STAROSTWO POWIATOWE W PRUSZCZU GDAŃSKIM

ZPiFZ.272.1.1.2024.KT

dotyczy: postępowania w sprawie udzielenia zamówienia publicznego prowadzonego w trybie podstawowym na podstawie art. 275 pkt 1 pn.: Rozbudowa Szkoły Podstawowej Specjalnej w Warczu.

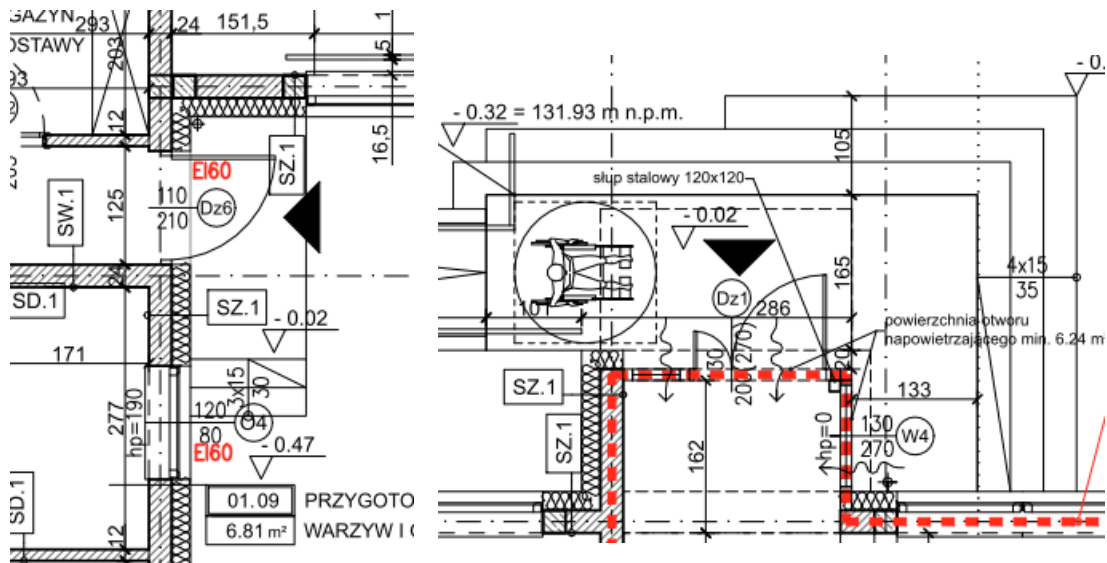
Wykonawca zwraca się z wnioskiem o wyjaśnienie sprzecznego położenia hali (ozn. 1.2) na rysunkach PZT umieszczonych w folderach dotyczących Hali sportowej oraz budynku dydaktycznego. (obrazy w załączonym dokumencie pdf).
